Acuerdo 985 Por el cual se aprueba la incorporación del cambio en los límites de generación y absorción de potencia reactiva de las unidades 1 y 2 de la planta de generación Termovalle y la respectiva curva de carga

985

6 Julio, 2017

UNIDAD 1

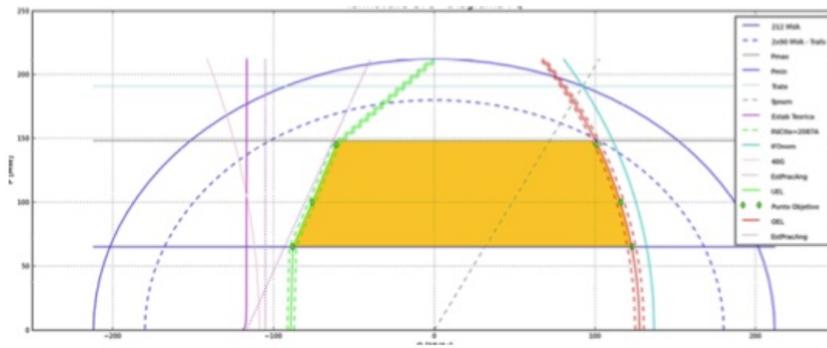
Unidad	Parámetro	Valor Actual (*)	Valor Nuevo
Termovalle Unidad 1 Gas (CT)	Cap Gen Reactivos (Mvar) en 65 MW	29.17	123
	Cap Abs Reactivos (Mvar) en 65 MW	-9.72	-88
	Cap Gen Reactivos (Mvar) en 100 MW	29.17	116
	Cap Abs Reactivos (Mvar) en 100 MW	-9.72	-76
	Cap Gen Reactivos (Mvar) en 145 MW	29.17	101
	Cap Abs Reactivos (Mvar) en 145 MW	-9.72	-61

UNIDAD 2

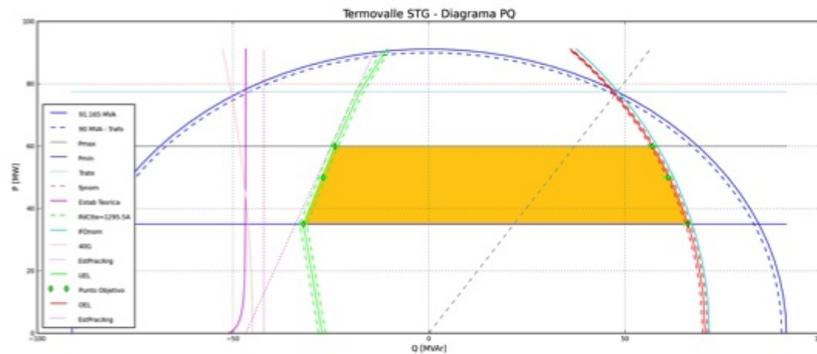
Termovalle Unidad 2 Vapor (ST)	Cap Gen Reactivos (Mvar) en 35 MW	29.17	66
	Cap Abs Reactivos (Mvar) en 35 MW	-9.72	-32
	Cap Gen Reactivos (Mvar) en 50 MW	29.17	61
	Cap Abs Reactivos (Mvar) en 50 MW	-9.72	-27
	Cap Gen Reactivos (Mvar) en 60 MW	29.17	57
	Cap Abs Reactivos (Mvar) en 60 MW	-9.72	-24
